Modification simplifiée n°3

PLAN LOCAL D'URBANISME

EXTRAIT DES
ORIENTATIONS
D'AMENAGEMENT
SECTEUR DES ECHAUDS

Commune du
MAYET-DE-MONTAGNE

ORIENTATIONS D'AMÉNAGEMENT Zone AUd - Les Echaux

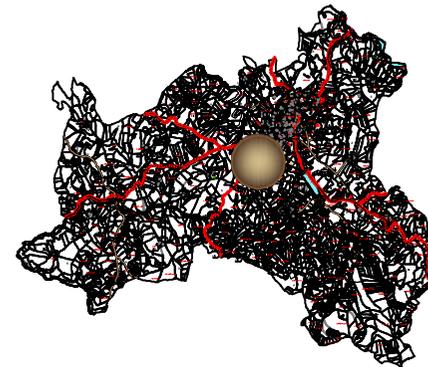
- Réalisation d'une opération d'aménagement d'ensemble réalisée par tranche d'une superficie minimale d'un hectare **ou du solde de la zone**.

- **Bouclage de la voirie à terme par la réalisation d'une voie en "U" depuis la RD 120 se connectant en deux points au premier et troisième quart de la façade le long de la RD 120.**

- **Réalisation de maximum 2 points d'accès routiers sécurisés depuis la RD 120, rue de l'Industrie, au Nord.**

- **Aménagement de la voirie interne en prévoyant un espace sécurisé pour les piétons d'environ 2 mètres et d'un espace végétalisé.**
